# 廃棄物埋設施設における 許可基準規則への適合性について

## 第三条 安全機能を有する施設の地盤 (1号、2号及び3号廃棄物埋設施設) (抜粋)

2020年8月

本資料に関連するコメントと反映箇所

c. 構造及び仕様

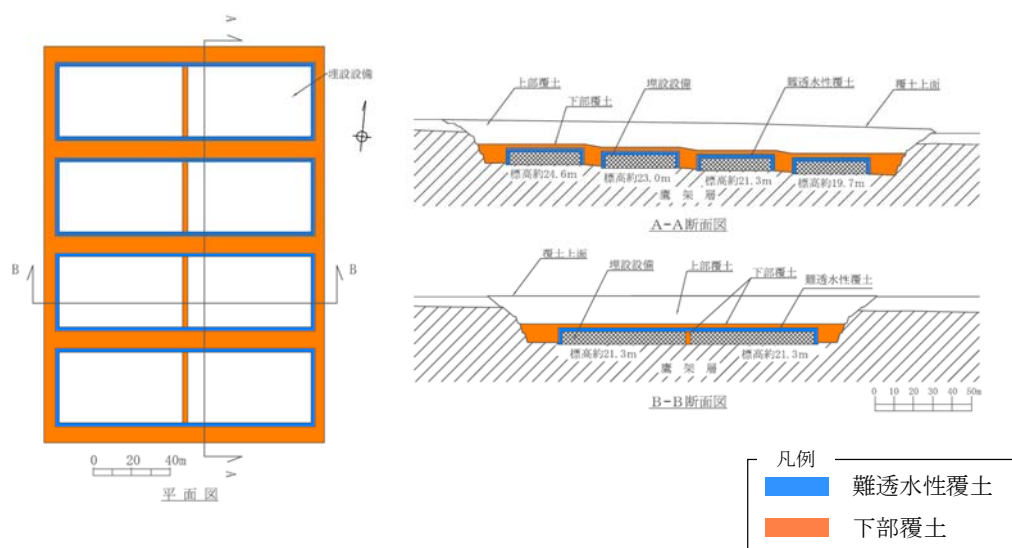
コメント	反映箇所
1	3号廃棄物埋設施設のまとめ資料「P.41、5.(2)(iii)c.」の記載のように、埋設設備間狭隘部の説明を補正書に追記すること。	<ul style="list-style-type: none"> <li>本文「5.(2)(iii)c. 構造及び仕様」</li> </ul>
2	3号廃棄物埋設施設のまとめ資料「添2-12 7.」の液状化の説明が、まとめ資料第十条四号の補足説明資料3での説明と整合していない。コメントの趣旨は、覆土材料を確定させる際に道路土工等に表示される液状化判定法による確認を実施することであるので、それを申請書の添付書類に記載すること。あわせて、まとめ資料も修正すること。	<ul style="list-style-type: none"> <li>本文「5.(2)(iii)c. (a)(三)(ウ)③液状化抵抗性」</li> </ul>
3	BATの記載について、変更許可から詳細設計までの間により良い技術があった場合にそれも考慮する余地を残す考え方であると理解しているが、補正書及びまとめ資料で必ずしも明示的に読み取れないため、「詳細設計時点で最新の知見を踏まえて技術や規格を用いること」等を記載すること。	<ul style="list-style-type: none"> <li>本文「4.(4)(i)a. 合理的かつ利用可能な最善の建設・施工技術によるものであること」</li> <li>本文「4.(2)(i)b. (c)その他の設計」</li> <li>本文「4.(2)(ii)b. (a)覆土」</li> <li>本文「4.(2)(ii)b. (b)埋設設備」</li> <li>本文「[参考](1)(ii)a. (d)(二)利用可能な最善の建設・施工技術」</li> </ul>
4	BATの記載について、埋設する放射性廃棄物の特徴を踏まえた設計であるとしているが、これまでの説明内容から、より具体的には埋設する放射性廃棄物のリスクを考慮した設計となっていると考えら	<ul style="list-style-type: none"> <li>本文「4.(4)(i)a. 合理的かつ利用可能な最善の建設・施工技術によるものであること」</li> <li>本文「[参考](1)(ii)a. (g)まとめ」</li> </ul>

難透水性覆土は、埋設設備の底面及び埋設設備間狭隘部を除く外周部に設置する。下部覆土は、難透水性覆土の外周部及び埋設設備間狭隘部に設置する。上部覆土は、難透水性覆土及び下部覆土とあわせて埋設設備上面から 15m 以上に設置する。

埋設設備間狭隘部とは、例として、具体的には埋設設備の東西方向の間を示す。や1号埋設設備南北方向の間である。

c. 構造及び仕様

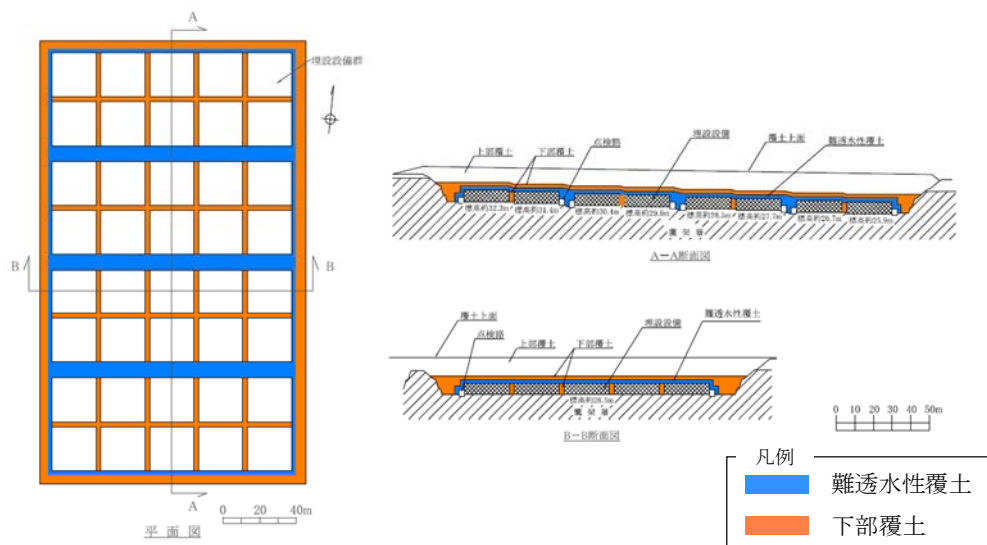
コメント	反映箇所
1	3号廃棄物埋設施設のまとめ資料「P.41、5.(2)(iii)c.」の記載のように、埋設設備間狭隘部の説明を補正書に追記すること。	<ul style="list-style-type: none"> <li>本文「5.(2)(iii)c. 構造及び仕様」</li> </ul>
2	3号廃棄物埋設施設のまとめ資料「添2-12 7.」の液状化の説明が、まとめ資料第十条四号の補足説明資料3での説明と整合していない。コメントの趣旨は、覆土材料を確定させる際に道路土工等に表示される液状化判定法による確認を実施することであるので、それを申請書の添付書類に記載すること。あわせて、まとめ資料も修正すること。	<ul style="list-style-type: none"> <li>本文「5.(2)(iii)c. (a)(三)(ウ)③液状化抵抗性」</li> </ul>
3	BATの記載について、変更許可から詳細設計までの間により良い技術があった場合にそれも考慮する余地を残す考え方であると理解しているが、補正書及びまとめ資料で必ずしも明示的に読み取れないため、「詳細設計時点で最新の知見を踏まえて技術や規格を用いること」等を記載すること。	<ul style="list-style-type: none"> <li>本文「4.(4)(i)a. 合理的かつ利用可能な最善の建設・施工技術によるものであること」</li> <li>本文「4.(2)(i)b. (c)その他の設計」</li> <li>本文「4.(2)(ii)b. (a)覆土」</li> <li>本文「4.(2)(ii)b. (b)埋設設備」</li> <li>本文「[参考](1)(ii)a. (d)(二)利用可能な最善の建設・施工技術」</li> </ul>
4	BATの記載について、埋設する放射性廃棄物の特徴を踏まえた設計であるとしているが、これまでの説明内容から、より具体的には埋設する放射性廃棄物のリスクを考慮した設計となっていると考えら	<ul style="list-style-type: none"> <li>本文「4.(4)(i)a. 合理的かつ利用可能な最善の建設・施工技術によるものであること」</li> <li>本文「[参考](1)(ii)a. (g)まとめ」</li> </ul>

難透水性覆土は、埋設設備の底面及び埋設設備間狭隘部を除く外周部に設置する。下部覆土は、難透水性覆土の外周部及び埋設設備間狭隘部に設置する。上部覆土は、難透水性覆土及び下部覆土とあわせて埋設設備上面から 6m 以上に設置する。

埋設設備間狭隘部とは、例として、具体的には埋設設備の東西方向の間及び埋設設備間の幅 2.5m 以下の南北方向の間を示す。~~や 1号埋設設備南北方向の間である。~~

c. 構造及び仕様

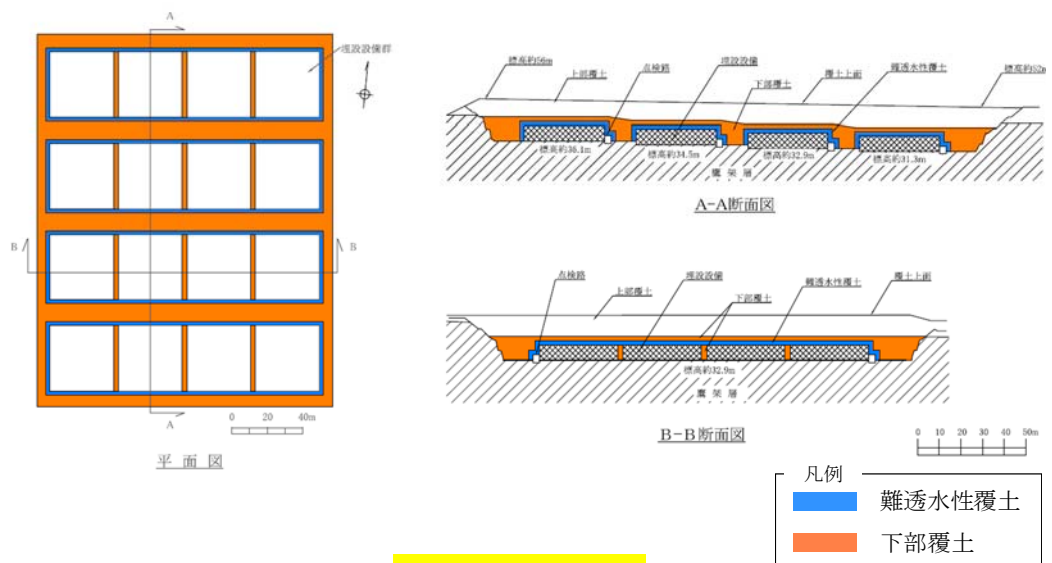
コメント	反映箇所
1	3号廃棄物埋設施設のまとめ資料「P.41、5.(2)(iii)c.」の記載のように、埋設設備間狭隘部の説明を補正書に追記すること。	<ul style="list-style-type: none"> <li>本文「5.(2)(iii)c. 構造及び仕様」</li> </ul>
2	3号廃棄物埋設施設のまとめ資料「添2-12 7.」の液状化の説明が、まとめ資料第十条四号の補足説明資料3での説明と整合していない。コメントの趣旨は、覆土材料を確定させる際に道路土工等に表示される液状化判定法による確認を実施することであるので、それを申請書の添付書類に記載すること。あわせて、まとめ資料も修正すること。	<ul style="list-style-type: none"> <li>本文「5.(2)(iii)c. (a)(三)(ウ)③液状化抵抗性」</li> </ul>
3	BATの記載について、変更許可から詳細設計までの間により良い技術があった場合にそれも考慮する余地を残す考え方であると理解しているが、補正書及びまとめ資料で必ずしも明示的に読み取れないため、「詳細設計時点で最新の知見を踏まえて技術や規格を用いること」等を記載すること。	<ul style="list-style-type: none"> <li>本文「4.(4)(i)a. 合理的かつ利用可能な最善の建設・施工技術によるものであること」</li> <li>本文「4.(2)(ii)b. (a)覆土」</li> <li>本文「[参考](1)(ii)a. (d)(二)利用可能な最善の建設・施工技術」</li> </ul>
4	BATの記載について、埋設する放射性廃棄物の特徴を踏まえた設計であるとしているが、これまでの説明内容から、より具体的には埋設する放射性廃棄物のリスクを考慮した設計となっていると考えられることから、その旨を補正書に記載す	<ul style="list-style-type: none"> <li>本文「4.(4)(i)a. 合理的かつ利用可能な最善の建設・施工技術によるものであること」</li> <li>本文「[参考](1)(ii)a. (g)まとめ」</li> </ul>

難透水性覆土は、埋設設備の底面及び埋設設備間狭隘部を除く外周部に設置する。下部覆土は、難透水性覆土の外周部及び埋設設備間狭隘部に設置する。上部覆土は、難透水性覆土及び下部覆土とあわせて埋設設備上面から 11m 以上に設置する。

埋設設備間狭隘部とは、~~例として、具体的には埋設設備の東西方向の間を示す。~~ ~~や 1号埋設設備南北方向の間である。~~
